玄海原子力発電所3号炉
高経年化技術評価
(中性子照射脆化)

補足説明資料

2023年8月 日
九州電力株式会社

4.2 監視試験結果

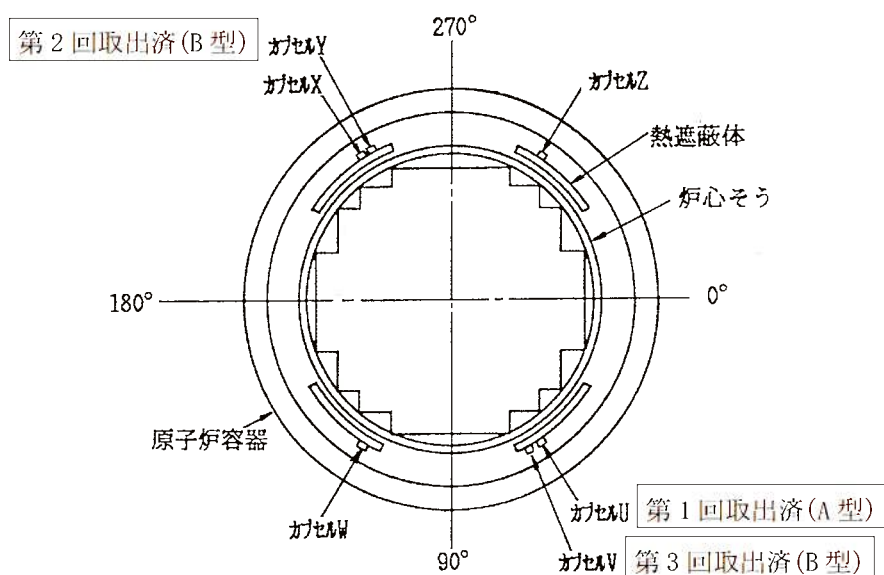
3	2023年6月19日	補足説明資料 中性子照射脆化	7	監視試験カプセルの「A型」と「B型」の差異や、今後の取り出しの考え方(交互に取り出す等)を説明すること。	玄海3号機建設時において、溶接金属及び熱影響部の試験片が含まれるA型カプセル2つと、含まれていないB型カプセル4つを装荷している。初回取出し時のみ、参考の位置付けとなる溶接金属を含んだA型カプセルを取出しており、その後は炉心領域の試験片(母材)が多く装荷されているB型カプセルを取り出すことを想定している。(JEAC4201-2007によると、炉心領域のみが監視試験の対象である。)残り1つのA型カプセルは予備である。 なお、補足説明資料の「4.2 監視試験結果」の試験片数(1カプセルあたり)の各試験片本数については、母材だけでなく溶接部および比較標準材も含めた本数を記載していたため、母材のみの本数に修正した。 【補足説明資料 3号炉 劣化状況評価(中性子照射脆化) P7】 監視試験片の取出しについて、玄海3号炉のJEAC4201-2007に基づく標準監視試験計画は3回であり、これまで3回の取出しを実施し、取出しの要求回数は完了した。今後の取出しについては、原子炉の運転サイクル・照射量を勘案して第4回監視試験の実施計画を策定する。	8月15日	8月15日
4	2023年6月19日	補足説明資料 中性子照射脆化	8	マスキングの要否について確認すること(少なくとも補足説明資料P8の表2の原子炉容器の母材の厚さはメーカーのHPで確認できる。)	マスキング要否について検討した結果、一部のマスキング箇所を公開とした。 【補足説明資料 3号炉 劣化状況評価(中性子照射脆化) 別紙5 5-1】	7月25日	7月25日
5	2023年6月19日	補足説明資料 中性子照射脆化	9	中性子照射量の算出において、MOX燃料を装荷したことを考慮して、中性子束を1.2倍していることについて、「1.2」を設定した根拠を説明し、補足説明資料に追記すること。	MOX燃料を導入した場合において、中性子照射量に最も影響が出るのは新燃料が炉心の最外周かつ原子炉容器に最も近い位置に配置されていると仮定した場合であり、その場合、炉内構造物の中性子照射量についてはUO2燃料の平衡炉心と比べ約1.19倍となることから、安全側に1.2倍と設定している。 当該内容を補足説明資料に追記した。 【補足説明資料 3号炉 劣化状況評価(中性子照射脆化) 本文p.9】	7月25日	7月25日

<加熱・冷却制限曲線および耐圧漏えい試験温度>

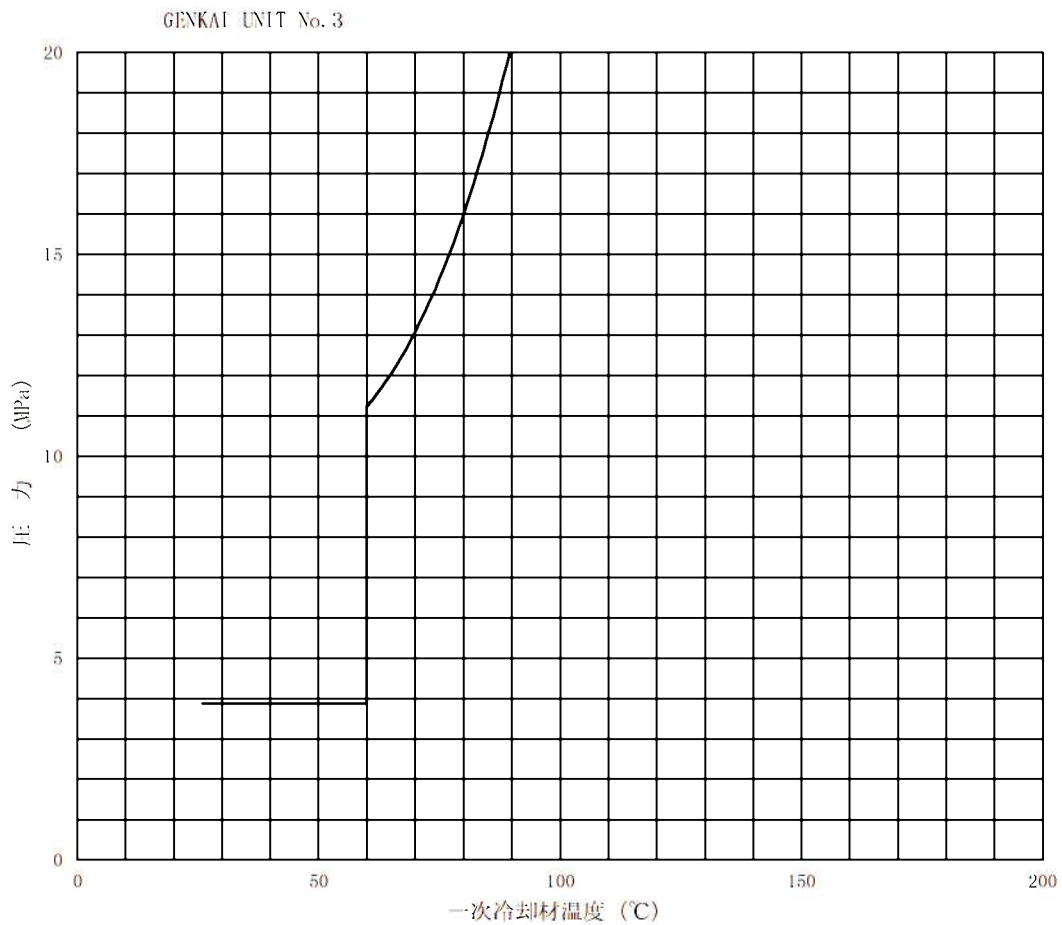
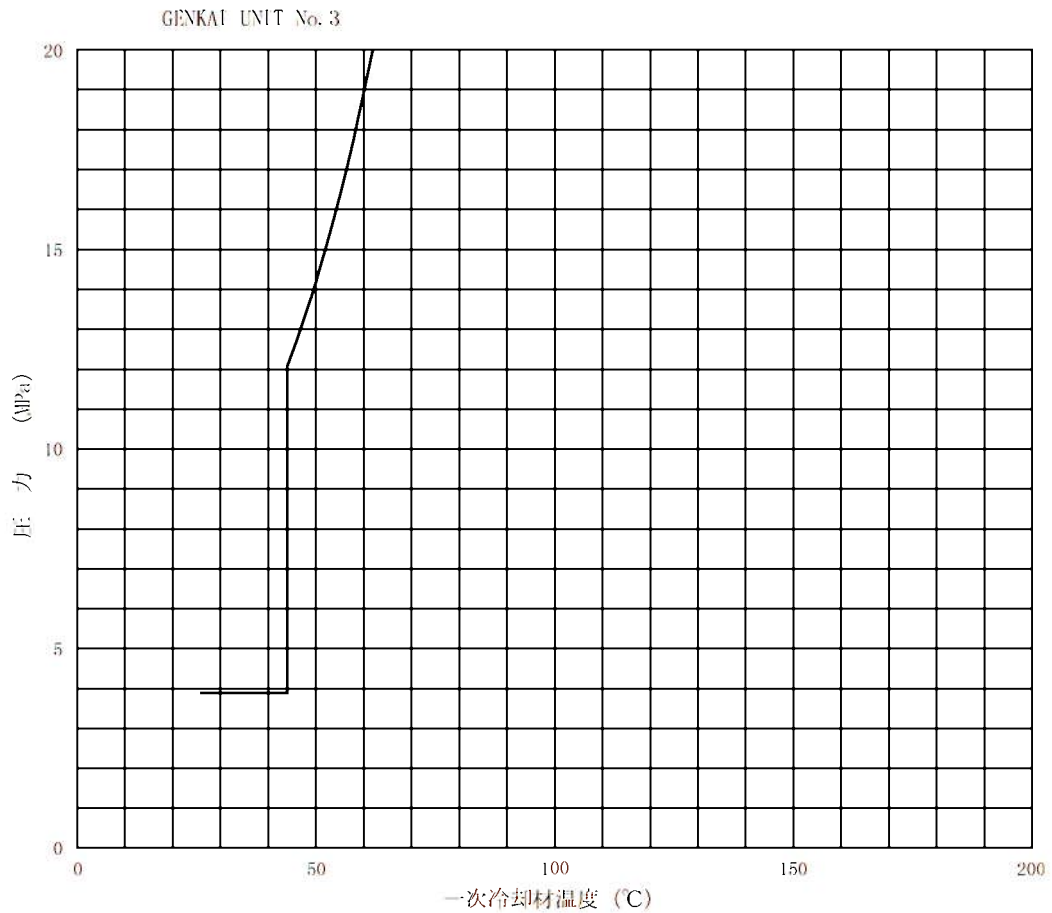
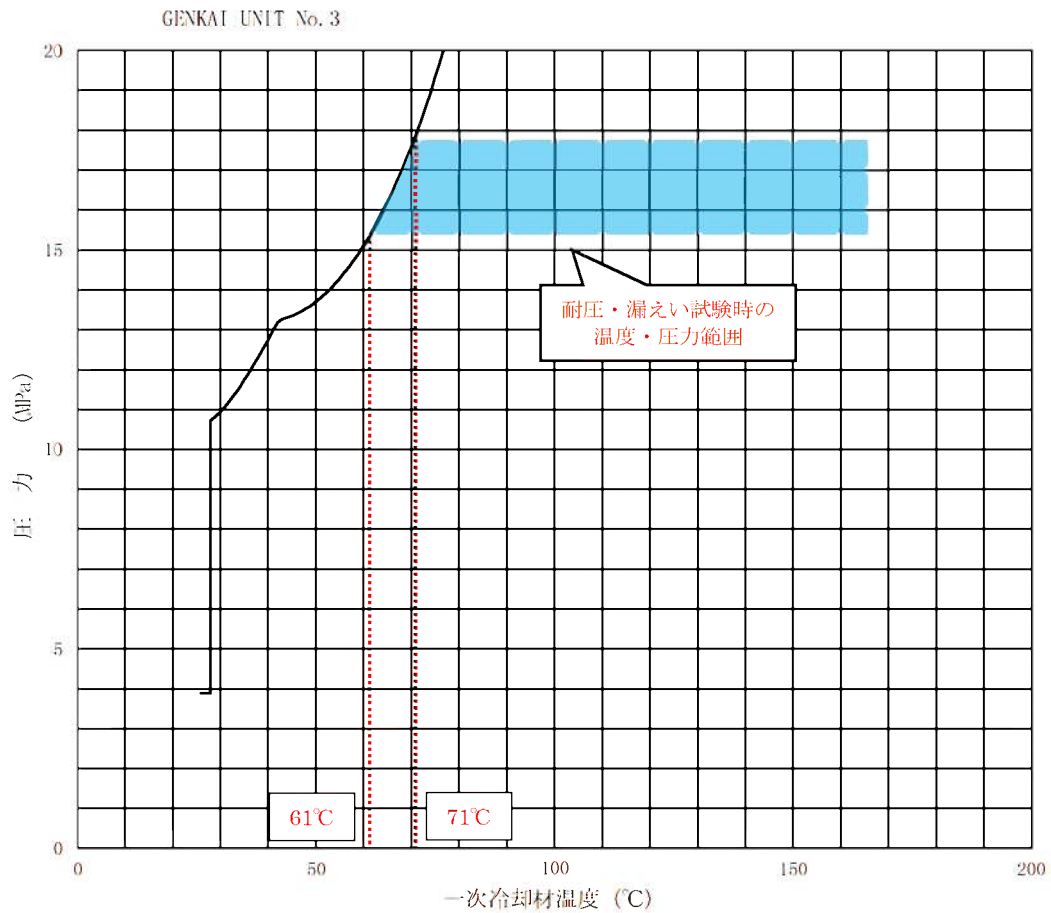
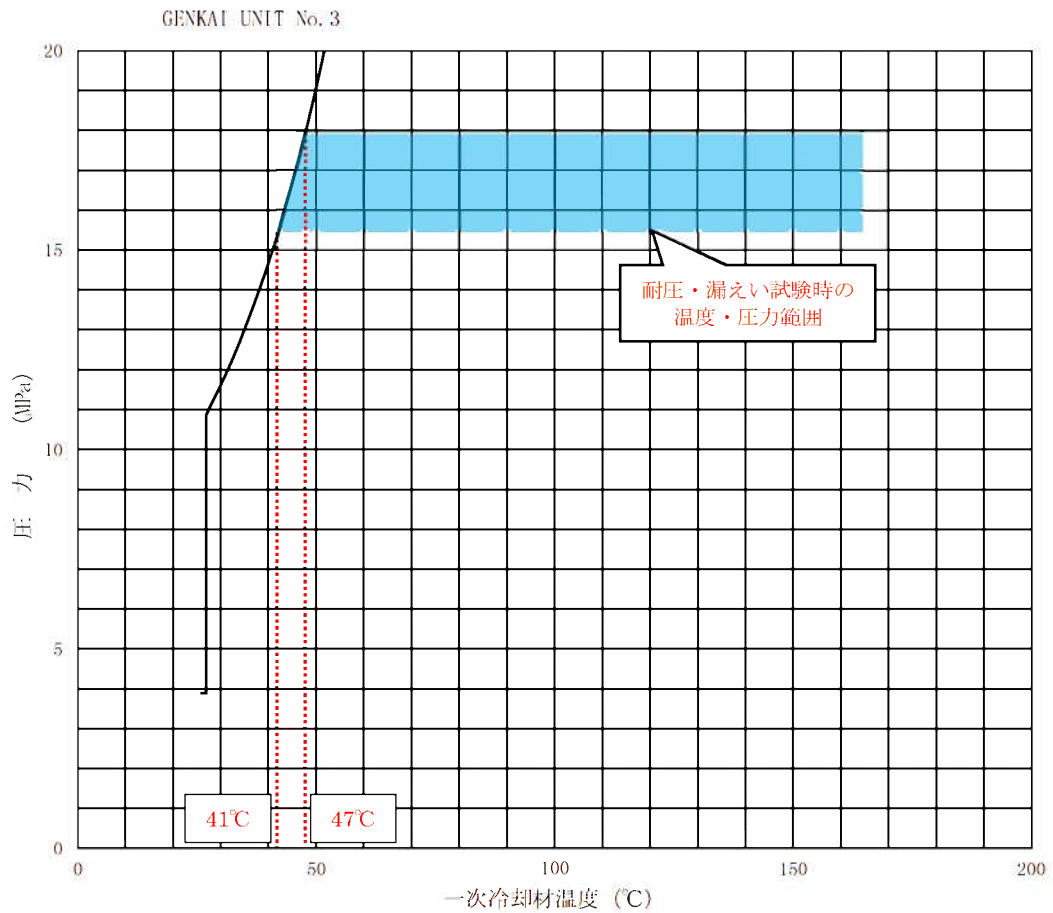
No	日付	資料名	該当ページ	コメント内容	コメント対応	回答日	完了日
1	2023年6月19日	補足説明資料 中性子照射脆化	6-1	「深さ10mm位置の破壊靱性値の評価を行う上で用いた T_p の値、 T_p の設定に用いた全ての監視試験データ(破壊靱性)」とあるが、破壊靱性試験は何の規格に基づいて実施したのか追記すること。	【破壊靱性試験の実施に係る規格】 脆性破壊が生じる温度では ASTM E399に準じて実施している。脆性破壊が生じるがASTM E399の有効条件を満たさない場合又は脆性破壊が生じない場合には ASTM E1820 に準じて実施している。 【CT試験片の種類について】 ASTM E399のANNEXIに定められる、板厚Bが0.5インチのCT試験片を用いている。 当該内容を補足説明資料に追記した。 【補足説明資料 3号炉 劣化状況評価(中性子照射脆化) 別紙6】	7月25日	7月25日
2	2023年6月19日	補足説明資料 中性子照射脆化	7-1	最低使用温度を明記し、算出根拠を示すこと。また、最低使用温度の設定はいつ行われているのか示すこと。	【最低使用温度の明記について】 補足説明資料のうち、耐圧・漏えい試験時における加熱制限曲線に最低使用温度を追記した。 ※これに関連して、共通事項のコメントNo.4「川内1号、2号の審査資料等の内容の変更については玄海3号の申請書類、補足説明資料にも適切に反映すること。」の対応として、最低使用温度を明記した耐圧・漏えい試験時における冷却制限曲線を追加した。 【補足説明資料 3号炉 劣化状況評価(中性子照射脆化) 別紙7】 【算出根拠について】 JEAC4206に基づく破壊力学評価にて求めた加熱(冷却)制限曲線に対して、試験時における最高圧力と最低圧力をプロットし、最低使用温度を算出している。 【最低使用温度の設定時期について】 試験時における加熱(冷却)制限曲線は、①監視試験片の取出し時、②関連基準及び規制要求の変更時、③EFPY算出時等に、必要に応じて見直しを行う。 以上の時期に設定した加熱(冷却)制限曲線に対し、各運転サイクル毎の試験時に最高使用圧力と最低使用圧力をプロットし、最低使用温度を設定している。	8月15日	8月15日
